ABITAZIONE interno 35 - piano Quarto - scala III

DIFFORMITA' RILEVATE

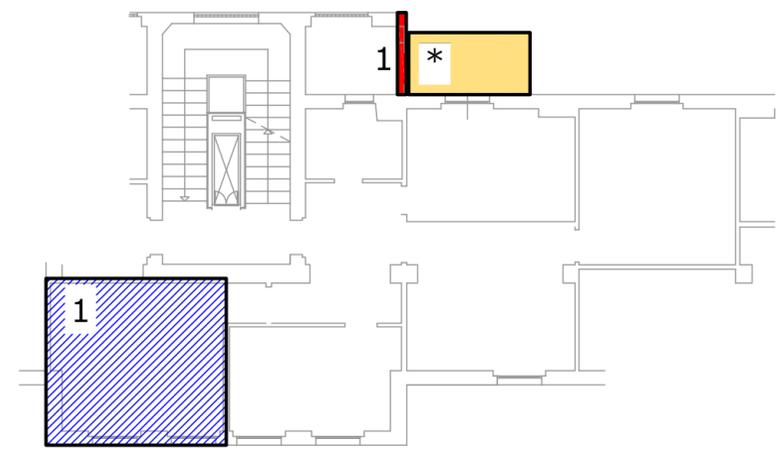
1 - L'unità non è oggetto di alcuna domanda di Condono. Dunque le opere di parziale chiusura del balcone si ritengono non legittime da rimuovere

2 - (opere di manutenzione straordinaria MS) Diversa distribuzione interna
 2 - (opere di manutenzione straordinaria MS) Accorpamento di vano

- * Presso il Catasto:
- VISURA Modifica/inserimento "palazzina"
- PLANIMETRIA Inserimento "scala-interno-palazzina"
- errata rappresentazione della veranda

(eventuali) PRATICHE da PRESENTARE:
 -- Docfa con planimetria e inserimento dati
 -- SCIA per rimozione opere non sanabili (da eseguire) e per opere eseguite
